改善箇所説明図

図：左ハンドル車

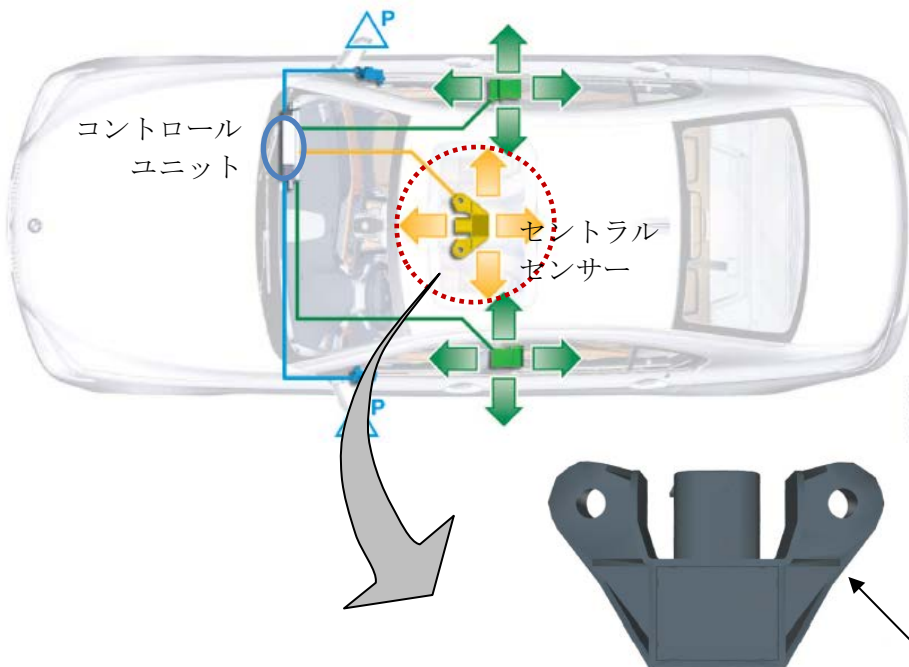
基準不適合箇所：
セントラルセンサー

衝突を検知する加速度センサーにおいて、センサー内部の制御プログラムが不適切なため、衝突時に正しい加速度を算出することができず、エアバッグコントロールユニットからエアバッグの展開信号が発信されない。そのため、サイドエアバッグ以外のエアバッグとシートベルトプリテンショナーが作動せず、乗員が過度の傷害を負う可能性がある。

全車両、正しいプログラムが入った加速度センサーと交換する。
なお、部品の準備に時間を要することから、当面の措置として、使用者に対し、ダイレクトメールにより使用停止を要請する。
